ATA CPA 19/2026

COMISSÃO PERMANENTE DE ACESSIBILIDADE – CPA

Reunião de 27/05/2026 – início: 14:00h / término: 17:00h

UNIT-ISO 21542:2011

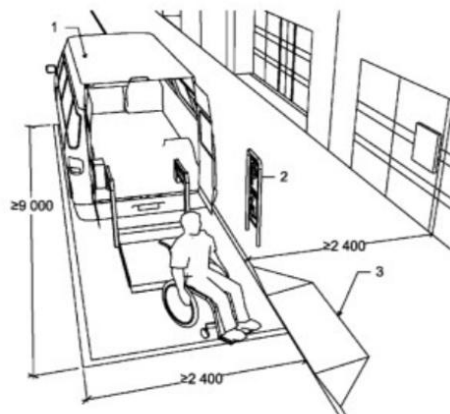
6 - Considerada a localização do ponto de táxi objeto da solicitação, em conexão com vias estruturais de circulação de pedestres (Rua Quinze de Novembro, com ligação à área do Largo de São Bento, e Rua Direita com ligação à Praça do Patriarca), além de proximidade a local de atração turística (Praça da Sé), tendo em vista a ausência de vagas para táxis acessíveis em pontos de táxi na região central, o Colegiado solicitou considerar a criação de vaga acessível para táxi no ponto em avaliação. Na implantação desta vaga acessível é necessária a previsão de rebaixamento de calçada associado ao ponto permitindo embarque e desembarque de pessoas em cadeira de rodas ao nível da pista. Observando que o acesso de pessoas em sua própria cadeira de rodas ao veículo acessível ocorre pela parte posterior do carro, prever espaço adequado para parada/estacionamento do veículo, assim como montagem da rampa e posicionamento

da pessoa em cadeira de rodas para sua utilização. Foi indicada a referência da norma UNIT-ISO 21542 sobre espaço necessário para vaga acessível com esta modalidade de embarque/desembarque conforme desenho a seguir:
